**USINE DE DONIAMBO NOUMEA  
VERSE A SCORIES**

Ref : MECATER/SLN/20/MAE/A/2011

**SYNTHESE ANNUELLE DES MISSIONS D'AUDIT  
ANNEE 2010**

**Figure 7: Profils de l'inclinomètre INC41 (Gauche = Axe principal, Droite = Axe transversal) (Origine : Mémorandum technique, GOLDER NC, 097301008-026-M-Rev0-Instrumentation Doniambo Novembre 2010, 03/12/2010)**

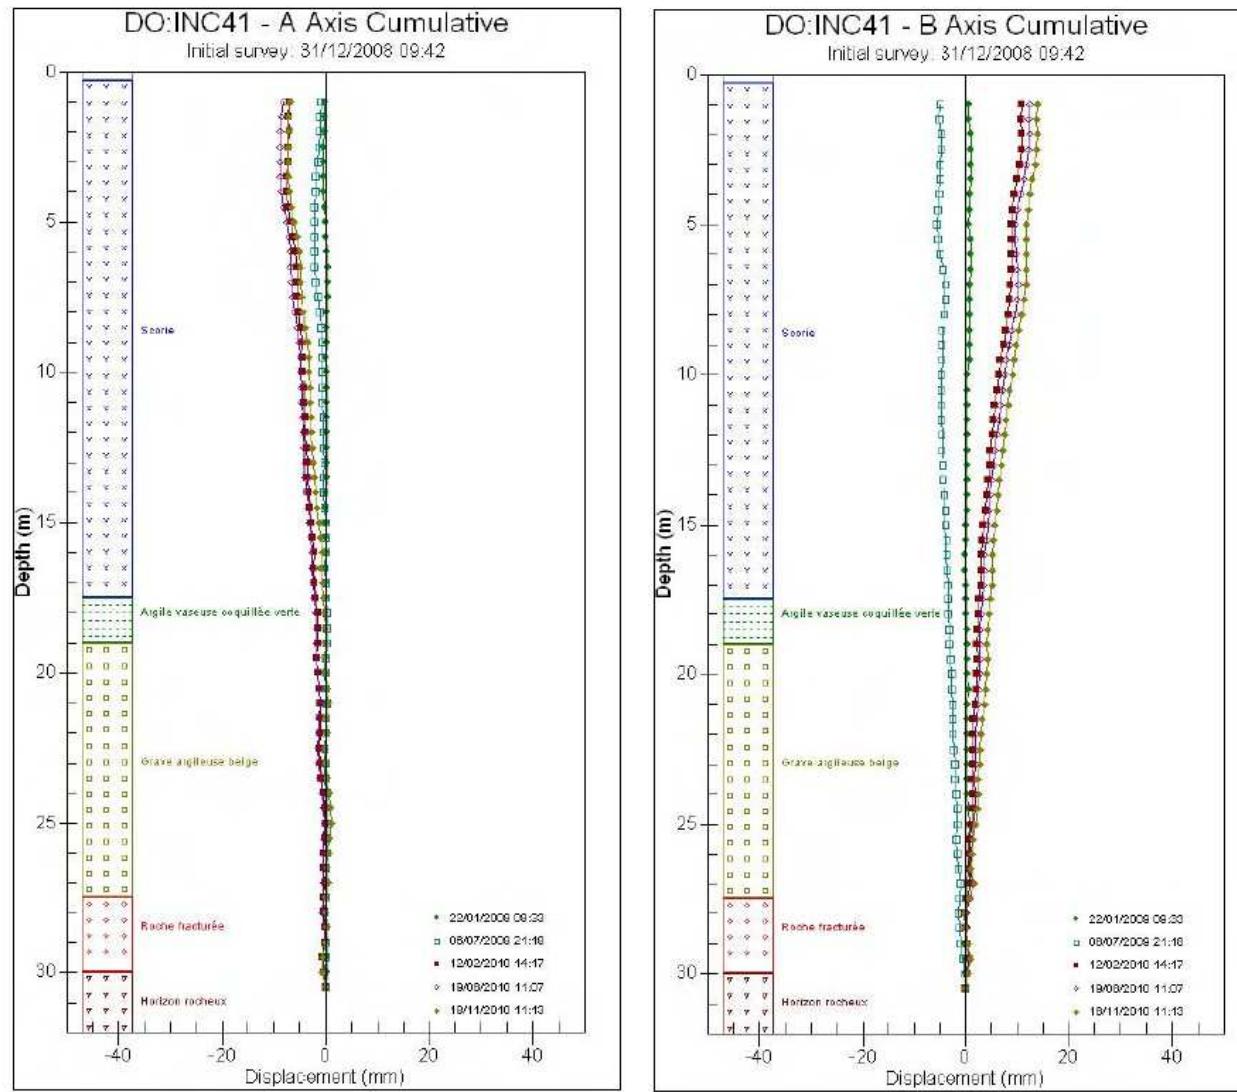
L'interprétation des mesures de déplacements réalisées au droit des deux inclinomètres en service INC41 et INC51 montre que les déplacements horizontaux restent faibles (Cf. Figures 7 et 8).

Le profil vertical des déplacements est régulier de haut en bas et ne présente pas de signes de cisaillement au niveau des interfaces.

Nous notons certaines discordances entre les mesures réalisées par GOLDER NC et ceux du LBTP, ces discordances restent peu remarquables vu les faible amplitudes de déplacements mesurés

Nous tenons à rappeler que l'inclinomètre INC41 ne présente pas un ancrage suffisant au niveau du substratum (2,5 m seulement). Ainsi, les déplacements réels seraient légèrement sous-estimés.

**Figure 8 : Profils de l'inclinomètre INC51 (Gauche = Axe principal, Droite = Axe transversal)**

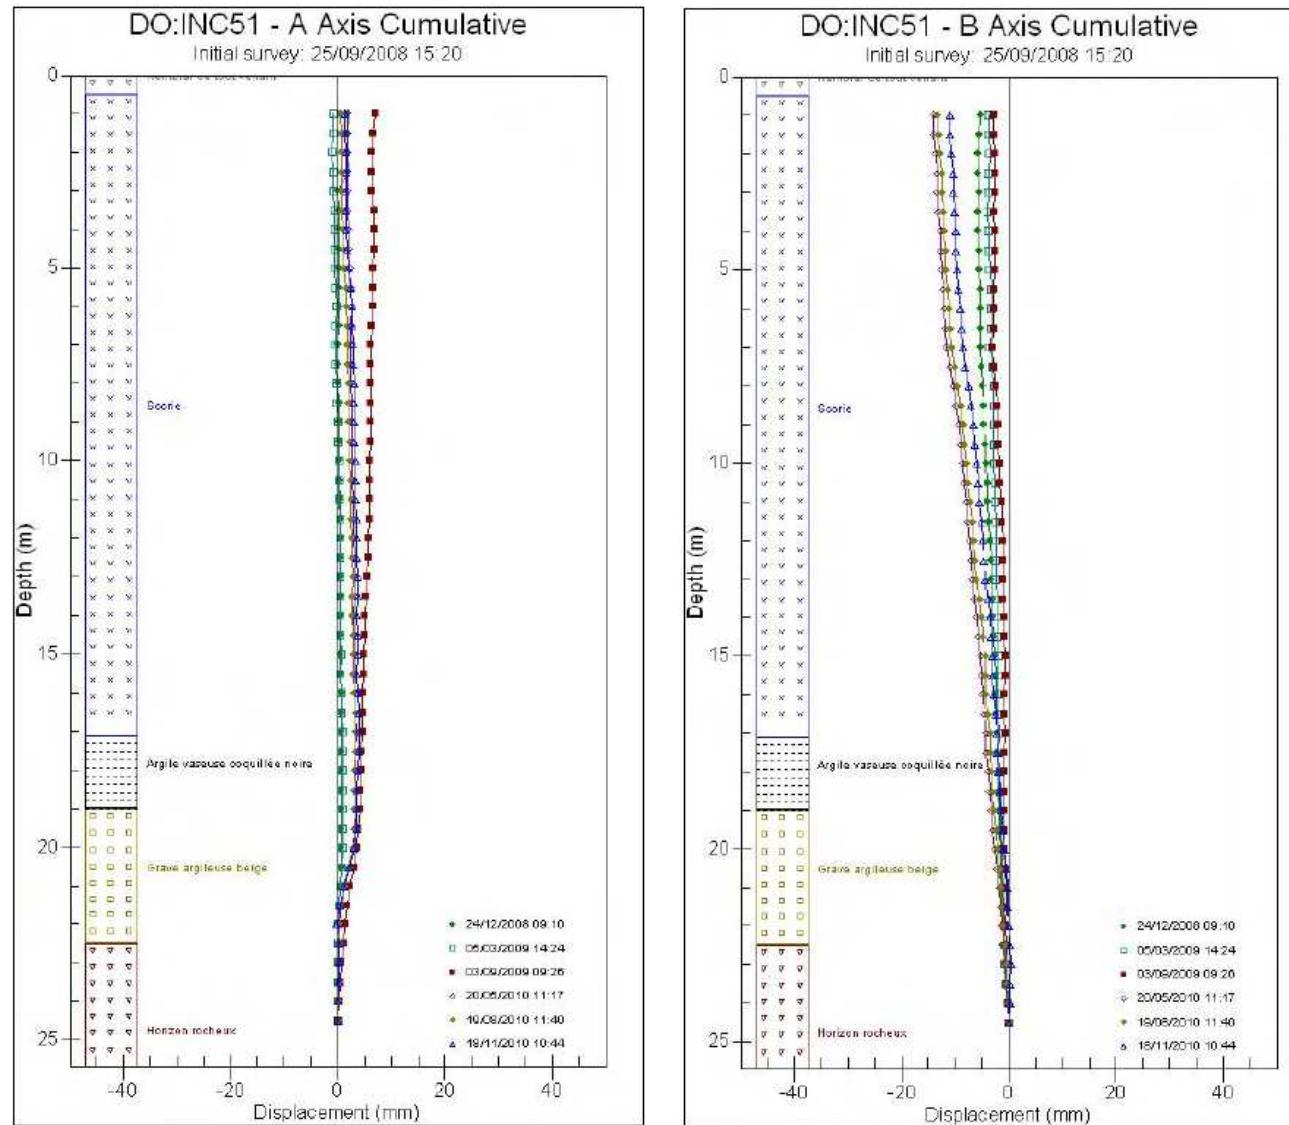
Au vu de ces mesures, nous nous estimons que le comportement de la VàS est conforme aux prévisions et ne présente aucune anomalie apparente.
